Consejo de Planificación Urbano Ambiental

ACTA N° 293

El día viernes 19 de mayo de 2017, siendo las 9:00 horas, se reúnen los integrantes del CPUA de Villa Carlos Paz en la sede de Alem y José Hernández. En el encuentro están presentes, por la Comisión Plenaria Honoraria y en representación de las Instituciones que la componen, las siguientes personas:

RED VIAL

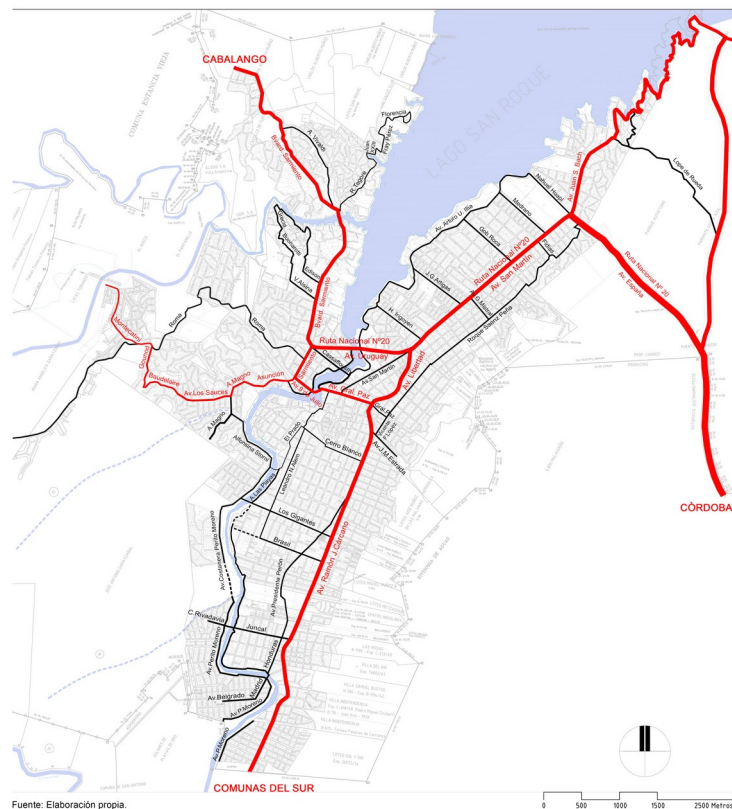
Laura Colladon objeta que las canchas se localicen en calle Los Sauces, por las grandes pendientes de terreno, considera que habría que limitarlas de un lado de la calle o poner un límite en el relleno y excavación. Le responden que eso ya está contemplado en la ordenanza N° 4021, como máximo puede modificar el suelo en +/- 1.60m, para cualquier tipo de construcción.

Liliana Bina insiste en dejar los corredores actuales, no agregar nuevos. Serían Sarmiento, Uruguay, San Martín, Cárcano, Yrigoyen, Illia, Avenidas Costaneras, siempre fuera del Área Central. Se refieren a Perón, consideran que también podría ser un lugar factible. Bina expresa que cuando determinen cuáles son los corredores barriales, que se agreguen a la ordenanza.

Los presentes debaten sobre el criterio de que venga la factibilidad todas las canchas que se soliciten en otras localizaciones por fuera de las mencionadas, para dictamen del CPUA. Bartmus comenta que requieren un equipamiento mínimo, para que puedan funcionar las escuelas de fútbol o tener un lugar de espera. Y cree que deben contemplar otras ubicaciones dentro de los barrios, que actualmente están funcionando en grandes terrenos.

Proponen establecer un lote mínimo para canchas de fútbol. Comentan que existen grandes lotes planos dentro de los barrios. Debaten acerca del impacto, cuestiones de seguridad, iluminación, ruidos, movimientos, estacionamientos. Acuerdan con que

en otras zonas fuera de los corredores principales tengan necesariamente dictamen del CPUA.

Artículo 2º.- Para los nuevos establecimientos comerciales de canchas de fútbol deben considerarse localizaciones preexistentes con usos relacionados a salud, cultos y servicios fúnebres, ubicando la actividad a más de cien (100) metros en línea recta de los mencionados. **Las canchas deberán localizarse en lotes frentistas a los corredores principales en los tramos fuera del área central: San Martín, Bach, Illia, Cárcano, Sarmiento, Asunción, Los Sauces, Estrada, Costanera Río San Antonio. Otras localizaciones sobre corredores con recomendación favorable CPUA.**
